WIGP.271.24.2012.ZP2

## WYJAŚNIENIA I ZMIANA TREŚCI

Zaprojektowanie i budowa szerokopasmowej sieci dostępu do Internetu

na terenie Gminy Krobia

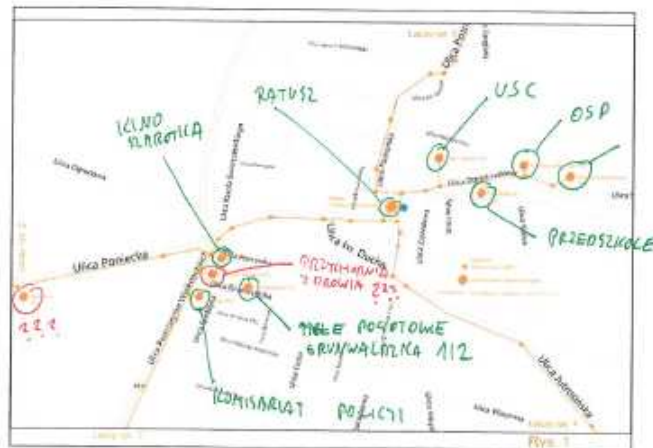
a) Na mapie dołączonej do PFU zaznaczono jeszcze dwa obiekty (tj. Przychodnia Lekarska przy ul. Powstańców Wielkopolskich, oraz maszt telefonii komórkowej przy ul. Ponieckiej)

czy te obiekty mają być również podłączone do sieci światłowodowej ?? - m.Pudliszki wg. PFU:

Rysunki pełnią wyłącznie rolę poglądową, a obiekty które mają być przyłączone do sieci światłowodowej wymieniono w treści PFU.

RYSunEK 1 WIDOK TRASY ŚWIATŁOWODOWEJ NA TERENIE KROBII

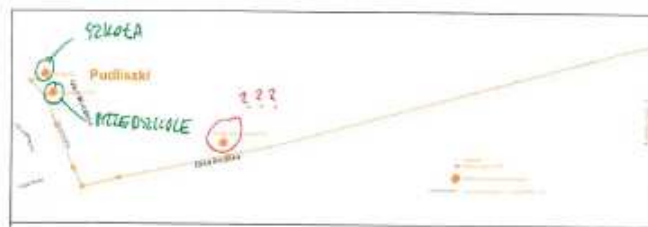
- b) Na mapie dołączonej do PFU zaznaczono jeszcze jeden obiekt przy wjeździe do miejscowości. Co to za obiekt i czy też ma być podłączony do sieci światłowodowej - Kuczyna – Krobia
- c) Na mapie dołączonej do PFU zaznaczono obiekt pomiędzy rondem a przejazdem PKP. Co to za obiekt i czy też ma być podłączony do sieci światłowodowej ??- Chwałkowo – Krobia
- d) Na mapie dołączonej do PFU zaznaczono obiekt świetlicy oraz jeden dodatkowy (Centrum Kształcenia / błędna lokalizacja ??). Co to za obiekt i czy też ma być podłączony do sieci światłowodowej ?? Centrum Kształcenia - znajduje się przy kościele - brak obiektu na mapkach (błędna lokalizacja)
